イプシロンロケット6号機打上げ失敗の原因究明に係る調査・安全小委員会 報告書
【概要】

令和5年5月

**イプシロンロケット6号機打上げ失敗の原因究明に係る
調査・安全小委員会 報告書**

令和5年5月24日
科学技術・学術審議会
研究計画・評価分科会
宇宙開発利用部会

【参考2：第2段ガスジェット装置（2段RCS）の系統図】

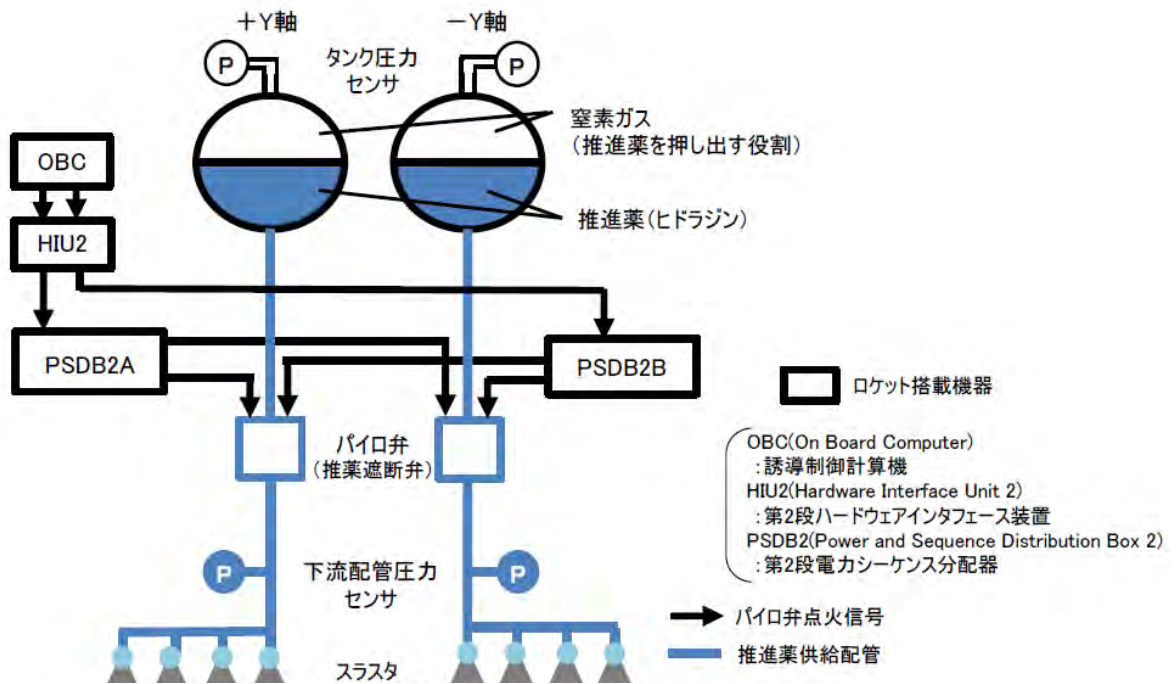
- ・イプシロン6号機では、2系統ある2段RCSの1系統(+Y軸側)の下流配管圧力がタンク圧力まで上昇せず、RCSとして機能しなかったため目標姿勢からずれ、地球を周回する所定の軌道に衛星を投入できないと判断された。これについて、フライトデータに基づく事象把握を行った結果、1段モータ燃焼中の推力方向制御(TVC制御)及び固体モータサイドジェット(SMSJ)による姿勢制御は正常に行われ、2段モータ燃焼中のTVC制御も正常であったが、その後、RCSによる制御のみになった際に、3軸全ての姿勢角誤差がRCS制御終了まで拡大し続けたことが明らかとなった(2段燃焼終了後姿勢異常)。
- ・2段燃焼終了後姿勢異常に対してFTA²(Fault Tree Analysis)を実施した結果、2段RCSの片方が機能していない(片方の+Y軸側の下流配管圧力がタンク圧力まで上昇していない)ことが原因であると特定した(原因箇所の特定)。
- ・2段RCS(+Y軸側)異常に対する詳細なFTAを展開し、①計測異常、②信号系統の異常、③パイロ弁の開動作不良、④推進薬供給配管の閉塞の4つの要因に分解した上で、フライトデータ及び製造・検査データに基づき、①及び②は要因ではないと判断した。
- ・フライトデータで取得した「+Y軸側下流配管圧力」において、パイロ弁点火信号送出後に1分解能の圧力上昇及び推薬弁開動作中の圧力保持が見られたことの検証に基づき、「③パイロ弁の開動作不良」は要因ではないと判断し、追加検証試験を実施した結果、「④推進薬供給配管の閉塞」における故障シナリオを「ダイアフラムがタンク出口(液ポート)に近接し、パイロ弁開動

【参考 3 : 推進薬供給配管の閉塞の故障シナリオ】

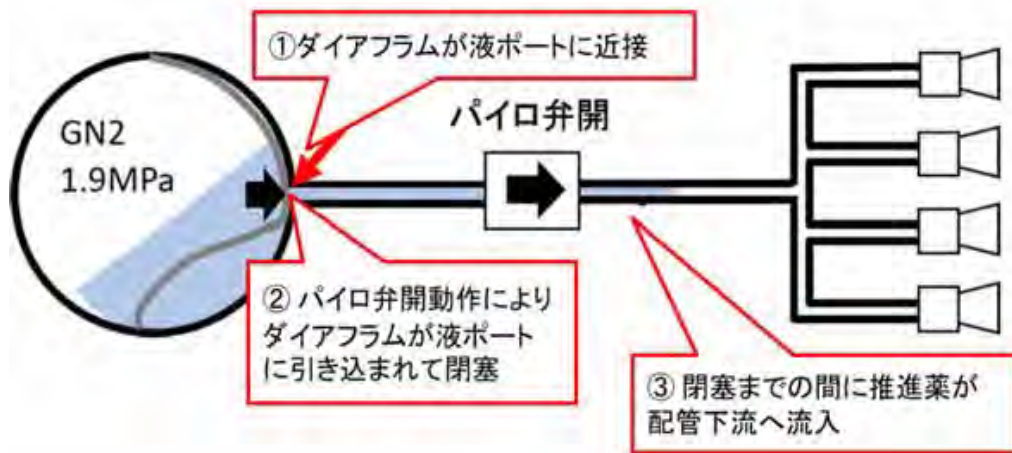
作時にダイアフラムが液ポートに引き込まれて閉塞した。閉塞までの間に推進薬がわずかにパイロ弁下流に入り込んだ。」と特定した。

- ・イプシロン6号機打上げ失敗の直接要因は、2段RCSのダイアフラム式タンクにおける、「ダイアフラムシール部からの漏洩」と特定した。このダイアフラム式タンクは、イプシロンロケット強化型（2号機以降）から採用された推進薬タンクである。
- ・ダイアフラムをタンクに組み込む際に、ダイアフラムがリング間隙間（赤道リングとダイアフラム固定リングの隙間）に噛み込み、その後の溶接工程等でその噛み込んだ部分が破断・損傷すると、推進薬がタンク内で液側からガス側に漏洩する。この場合、ダイアフラムが液ポートに覆い被さり、パイロ弁開動作時にダイアフラムにより閉塞する可能性があることを確認した。
- ・また、追加検証試験等により、製造時の検査では漏洩を検出できない可能性があることを確認した。
- ・これらにより、打上げ失敗の直接要因となる故障シナリオが説明されることとなった。

【参考 4 : ダイアフラムシール部からの漏洩イメージ】

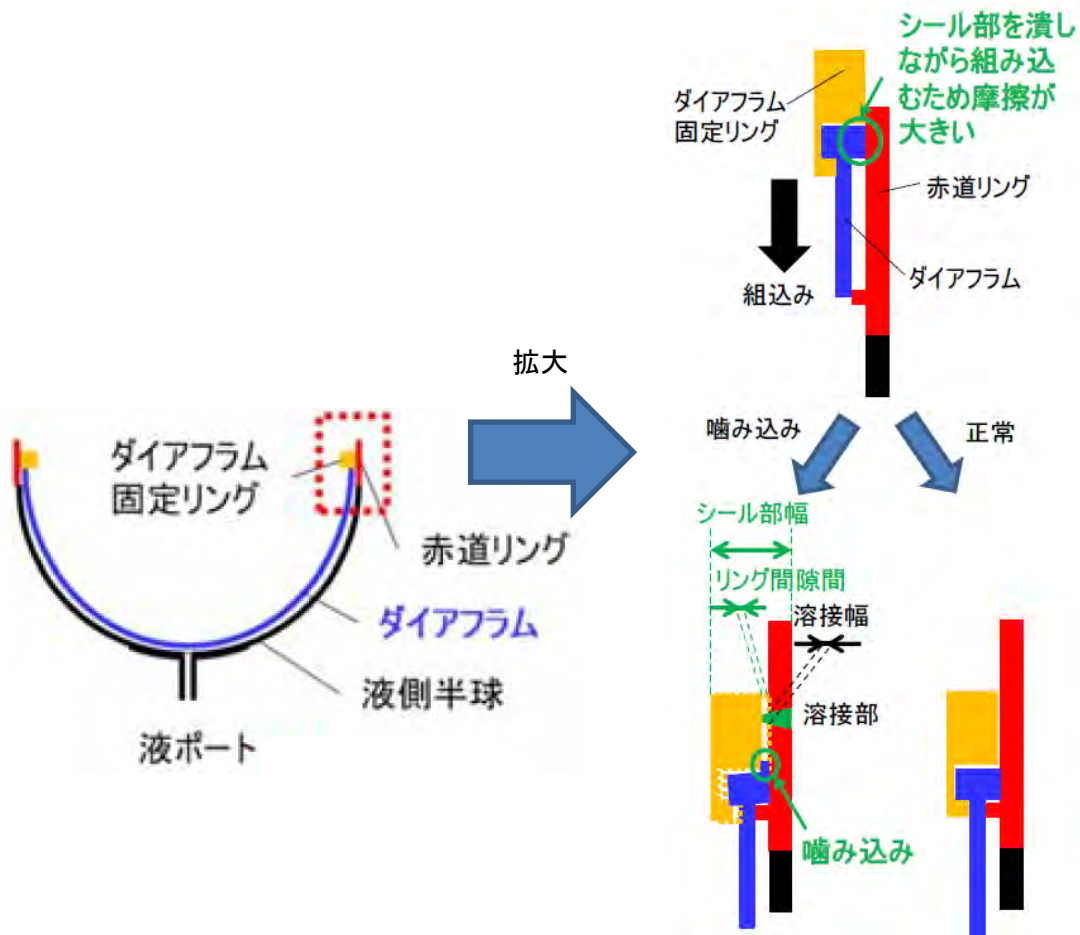
- ・2段RCSのダイアフラム（ゴム膜）式のタンクにおける、「ダイアフラムシール部からの推進薬の漏洩」を直接要因として特定。ダイアフラムをタンクに組み込む際に噛み込みが発生し、その後の溶接工程等で破断・損傷。推進薬がタンク内でガス側に漏洩し、ダイアフラムがタンク出口（液ポート）に覆い被さり閉塞。
- ・対策として、イプシロンSロケットは「現タンク的设计変更」と「H-IIAタンクの活用（噛み込みが発生しない設計・製造工程）」の2案の対策を検討し今後反映。
- ・水平展開の結果、ダイアフラム式タンクを採用するJAXA衛星に問題ないことを確認。H3ロケット及びH-IIAロケットに対する懸念も排除。

【案1】現タンク設計変更案（ダイアフラム組込時にシール部の噛み込みが発生しない設計・製造工程、シール部からの漏洩を確実に検知する方法等を検討するとともに、充填推進薬量増加などダイアフラムによる閉塞リスクを排除する対策を検討した上で、タンクを再開発。）

【案2】H-IIAタンク活用案（H-IIAロケットのダイアフラム式タンクは、ダイアフラム組込時にシール部の噛み込みが発生しない設計・製造工程となっており、タンク液ポートに閉塞防止用の機構を有していることから、当該タンクへの置き換えに伴う設計変更を実施。）
